Αρ. Πρωτ. : 18147/23-11-2021
Αρ. Απόφασης : 56/12-11-2021
ΑΔΑ:

Λήψη απόφασης για μεταφορά του στύλου φωτισμού, που βρίσκεται μπροστά από το οικόπεδο επί της οδού Σεφέρη 8 στο Νέο Ψυχικό.

Θέμα : "Αυτοψία, σχετικά με το με Αρ. Πρωτ. 14314/20-9-2021 αίτημα, για τη μεταφορά του στύλου φωτισμού που βρίσκεται μπροστά από το οικόπεδο επί της οδού Σεφέρη 8 στο Νέο Ψυχικό. "

Σκαρίφημα

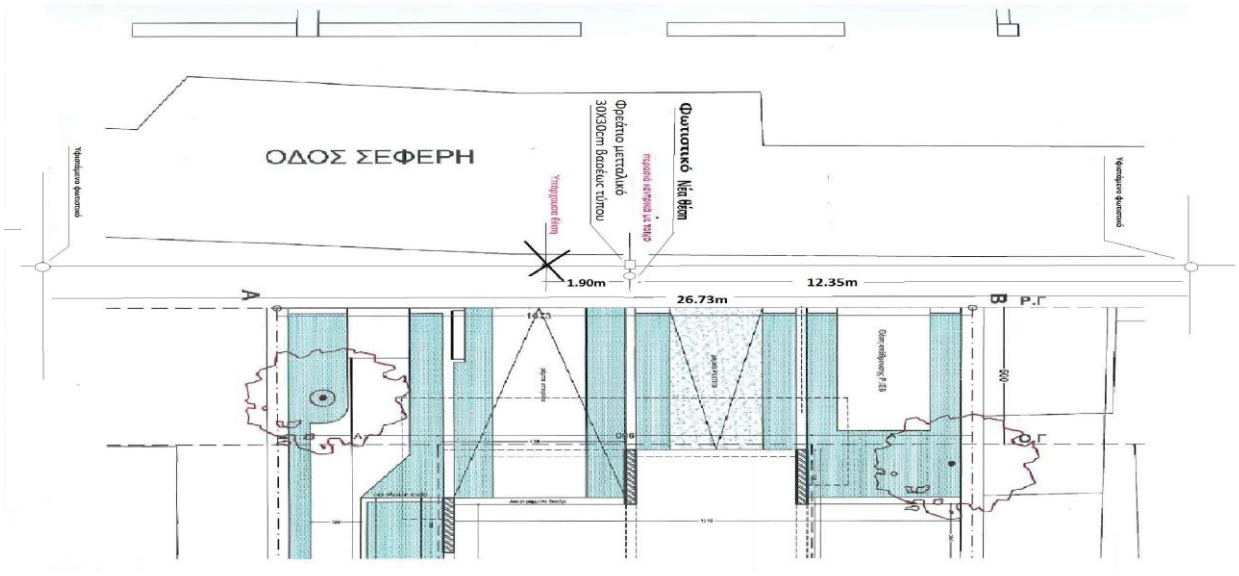
3) Στο πεζοδρόμιο απέναντι από τον αριθμό 8 υπάρχουν άλλοι δύο ιστοί φωτισμού που ενισχύουν την ομοιομορφία του φωτισμού του δρόμου.
4) Ο στύλος φωτισμού που ζητείται να μεταφερθεί (και εμποδίζει την διέλευση των οχημάτων στο οικόπεδο), βρίσκεται ανάμεσα σε δύο στύλους που απέχουν μεταξύ τους απόσταση περίπου 26,73 m. Η ιδανική απόσταση του ενδιάμεσου στύλου (υπό μεταφορά) θα ήταν 13,36 m. Η πραγματική απόσταση του υφιστάμενου υπό μεταφορά στύλου, είναι από το πρώτο υφιστάμενο φωτιστικό (προς την πλευρά της οδού Περικλέους) περίπου 12,35 μέτρα. Προκύπτει δηλαδή ότι η απόκλιση από το ιδανικό σημείο του υφιστάμενου στύλου είναι κατά απόλυτη τιμή περίπου 1,01 m (προς την πλευρά της πλατείας Αγίας Σοφίας). Η νέα θέση που προτείνεται να μετατοπιστεί, είναι κατά απόλυτη τιμή περίπου 0,89 m από το ιδανικό σημείο προς την πλευρά της οδού Περικλέους

2) Η νέα θέση του στύλου φωτισμού που προτείνεται και εμφανίζεται στο σκαρίφημα, είναι περίπου 1,90 m αριστερά από την υφιστάμενη θέση (προς την πλευρά της οδού Περικλέους) και περίπου στην ίδια απόσταση από το ρείθρο του πεζοδρομίου που έχει ο υφιστάμενος στύλος, δεν παρεμποδίζει την διέλευση των οχημάτων στο ακίνητο.

3) Πλησίον του στύλου, προτείνεται να τοποθετηθεί στο πεζοδρόμιο μεταλλικό φρεάτιο βαρέως τύπου διαστάσεων 30 CM X 30 CM,. όπου θα πρέπει να γίνει στεγανή υπόγεια προέκταση των υφιστάμενων υπόγειων καλωδίων με όλα τα απαραίτητα ηλεκτρολογικά εξαρτήματα (σωλήνες, καλώδια, κλπ). Στην νέα θέση που θα τοποθετηθεί ο στύλος φωτισμού, θα πρέπει να κατασκευαστεί κατάλληλη βάση ομοιών διαστάσεων και τεχνικών χαρακτηριστικών με την υφιστάμενη βάση.

Προτείνεται να μεταφερθεί ο υφιστάμενος στύλος στην νέα θέση που εμφανίζεται στο σκαρίφημα που προηγείται επειδή εκτιμάται, ότι **θα έχει αμελητέα επίδραση στην ομοιομορφία φωτισμού** στο τμήμα της οδού Σεφέρη πλησίον του αριθμού 8.

Εγκρίνει τη μεταφορά του στύλου φωτισμού που βρίσκεται μπροστά από το οικόπεδο επί της οδού Σεφέρη αρ 8 στο Νέο Ψυχικό.
